Impianto “PESCOPAGANO”

Impianto di accumulo idroelettrico mediante pompaggio ad alta flessibilità

Risposta a Richiesta di Integrazioni

Doc. No. P0024066-1-H7 Rev. 0 - Aprile 2022

Figura 1.5: Opzione A: in Rosso le Sezioni valutate per l’Ubicazione della Diga, in Azzurro i Corsi d’Acqua Naturali segnalati dal Geoportale della Regione Basilicata

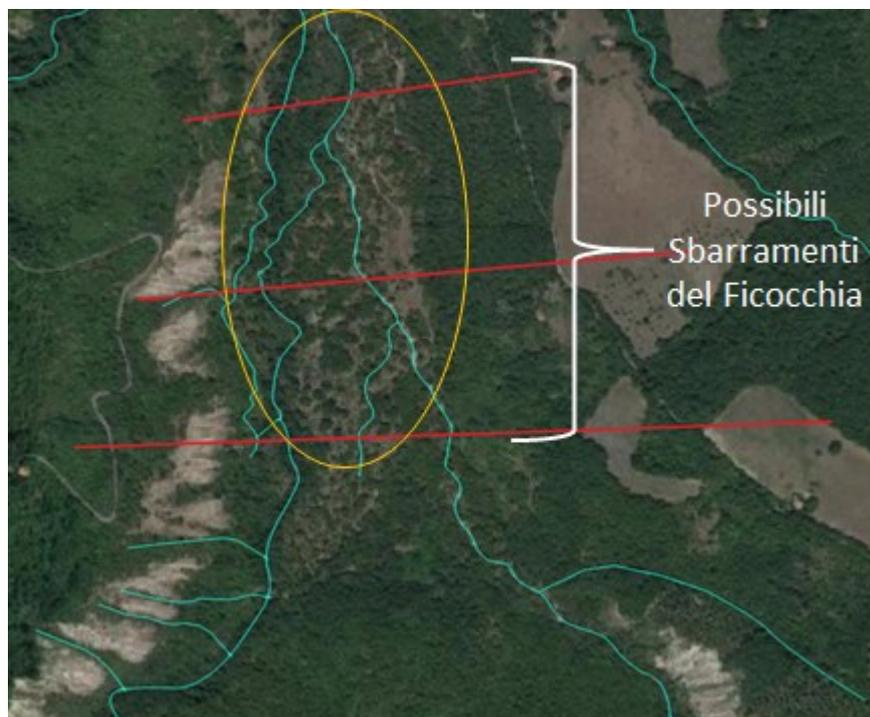
1.1.1 - Considerate le numerose criticità ecologiche, paesaggistiche, sismiche, idrogeologiche, alluvionali dell'area di intervento individuata dal Proponente per la realizzazione del bacino di valle, si chiede di approfondire ulteriormente l'analisi delle alternative e dei relativi impatti cumulativi (DOC: P0024066-1-H1_SIA, pag. 74). Si chiede inoltre di riportare in cartografia le possibili alternative localizzative rispetto al layout proposto della zona di intervento."

Questa opzione prevede la realizzazione di uno sbarramento sul torrente Ficocchia, creando quindi un invaso artificiale tramite una diga che attraversa la valle. L’ubicazione geografica di questa opzione si discosta poco dall’area in cui ricade il bacino di valle previsto in progetto, ma la soluzione tecnica è totalmente differente. La scelta progettuale selezionata prevede la costruzione di un bacino su un lato della valle (fianco destro) e di realizzare una canalizzazione per il torrente Ficocchia, il quale rimarrebbe pertanto totalmente disconnesso idraulicamente dal bacino di valle. Al contrario, l’opzione A prevede di sbarrare il corso del torrente Ficocchia, che diventerebbe l’immissario del nuovo invaso generato dalla diga.

È stata pertanto eseguita un’analisi preliminare su tre sezioni differenti della valle (Figura 1.5). È stato creato un modello apposito che, in funzione della potenza e del massimo numero di ore consecutive di funzionamento a massima potenza, restituisce le dimensioni della diga.

Tuttavia, tale opzione è stata esclusa per i seguenti motivi:

- ✓ a causa della conformazione orografica della valle del torrente Ficocchia, sarebbero state necessarie dighe molto voluminose (alte più di 30 m, e con lunghezza del coronamento superiore ai 400 m) per poter ottenere lo stesso volume utile del bacino progettato. Inoltre, tali dighe avrebbero comportato una maggiore e più complessa gestione di sterri e riporti;

Figura 2.1: Classificazione dei Tralicci per Tipologia di Armamento

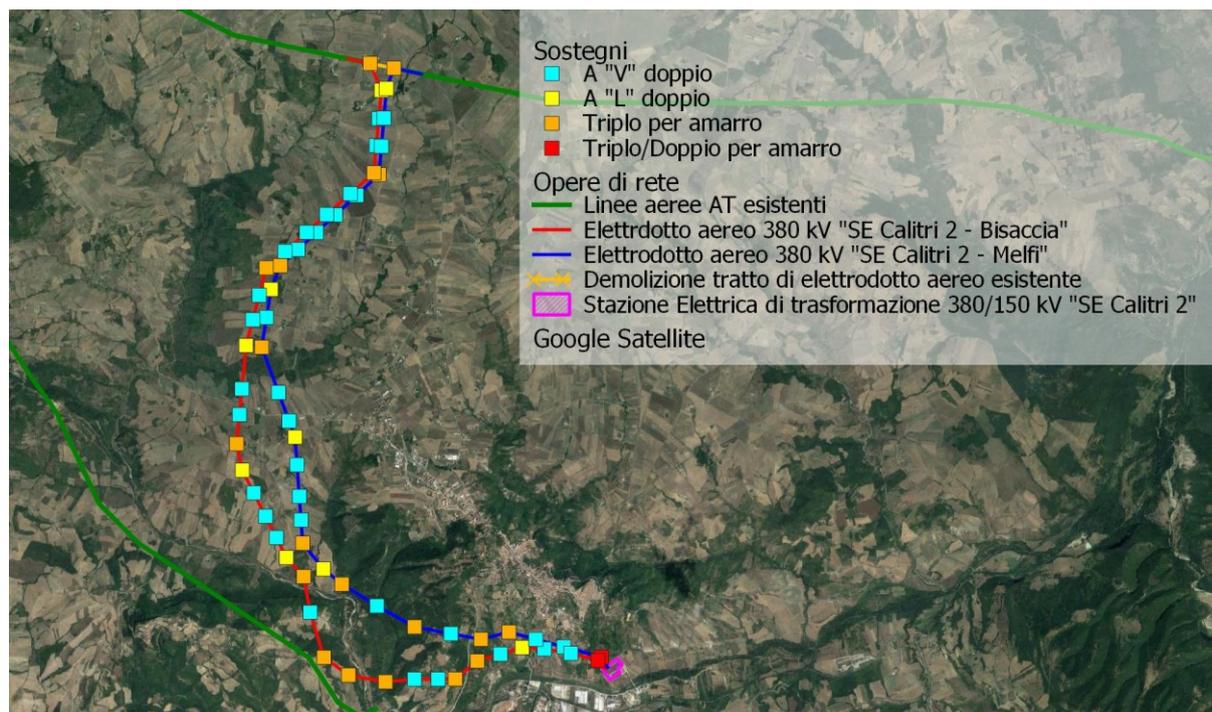
2.1.1 - approfondire le misure di mitigazione relative al nuovo elettrodotto aereo onde minimizzare il rischio di collisione e folgorazione dell'avifauna (inclusa quella migratrice e i chiropteri),

(BirdLife International, 2007; in: Commissione Europea, 2018²). L'assenza di significativi rischi di folgorazione nel caso di specie è confermata dalle linee guida dell'ISPRA (Pirovano A. & Cocchi R., 2008), che per le linee AT prevedono esclusivamente misure di mitigazione nei confronti del rischio di collisione, considerato anche che i conduttori, benché nudi, sono collocati ad una distanza superiore a 1,4 metri e a più di 60 cm dai siti di posa (braccio trasversale, vertice del palo, distanze indicate come soglie di sicurezza dalla Commissione Europea (2018). In ogni caso, nello studio di incidenza ambientale, si è evidenziato che l'eventuale rischio di folgorazione³ potrà essere ulteriormente ridotto con la collocazione, ove le evidenze del monitoraggio avifauna dovessero richiederlo, di dissuasori alla posa o posatoi artificiali sicuri sui tralicci in cui è previsto l'impiego dell'armamento per amarro (34.3% dei tralicci), gli unici che possono rappresentare un pur minimo rischio.
